监理通知回复单

工程名称：通威“渔光一体”唐山丰南100MWp（黑沿子一期）光伏发电项目 编号：SXMB14-SG01-007

附件：JXM7-JLT01-007（1）桩顶垂直度达不到规范要求

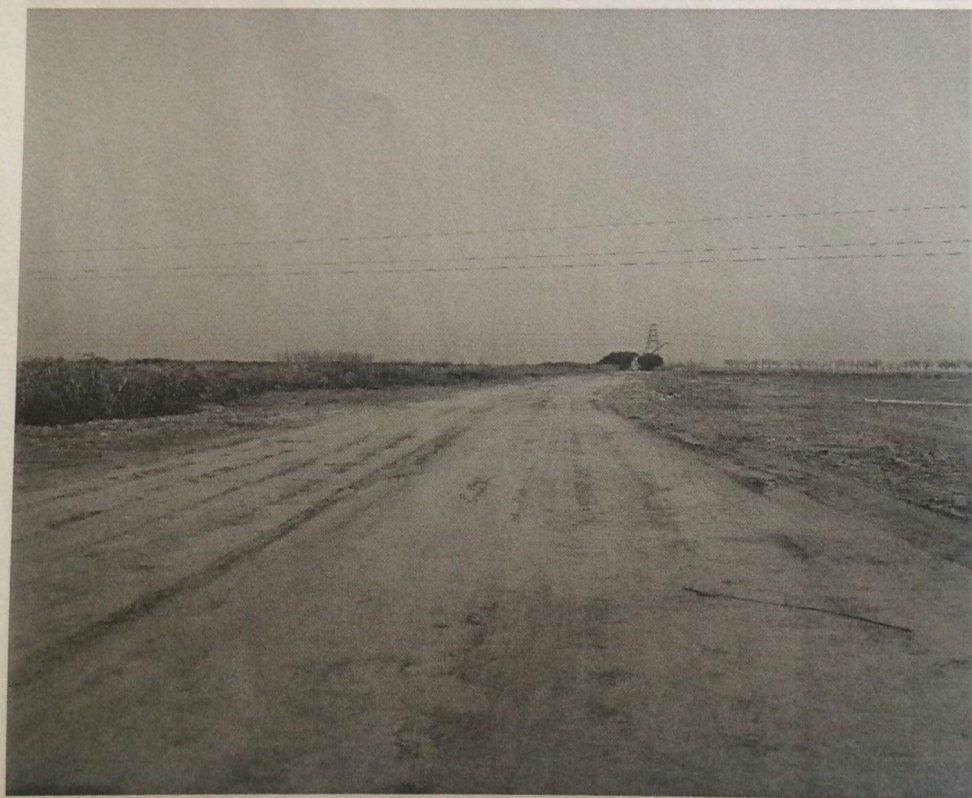
我方接到编号为 JXM7-JLT01-007 的监理通知后，已按要求完成了 4#、11#池塘打桩施工过程中垂直度、桩顶标高达不到规范要求，场区道路修整整改 工作，现报上，请予以复查。

附件：JXM7-JLT01-007（2）桩顶垂直度达不到规范要求

- 1、4#、11#塘垂直度、桩顶标高已调整，达到规范要求；
- 2、对 4#、11#塘所有的管桩，我方已逐一检查，对不合格的已全部整改完毕；
- 3、对施工现场道路已按图纸设计要求及《光伏发电工程施工规范》GB50794-2012 执行，整改完毕；

经复查符合规范要求。

附件: JXM7-JLT01-007 (3) 使用建筑垃圾填补道路

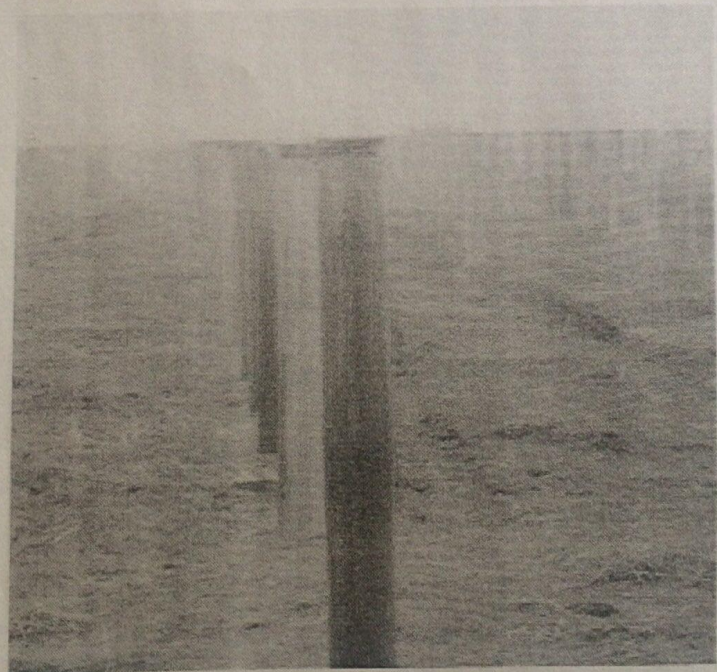
附件: JXM7-JLT01-007 (4) 使用建筑垃圾填补道路
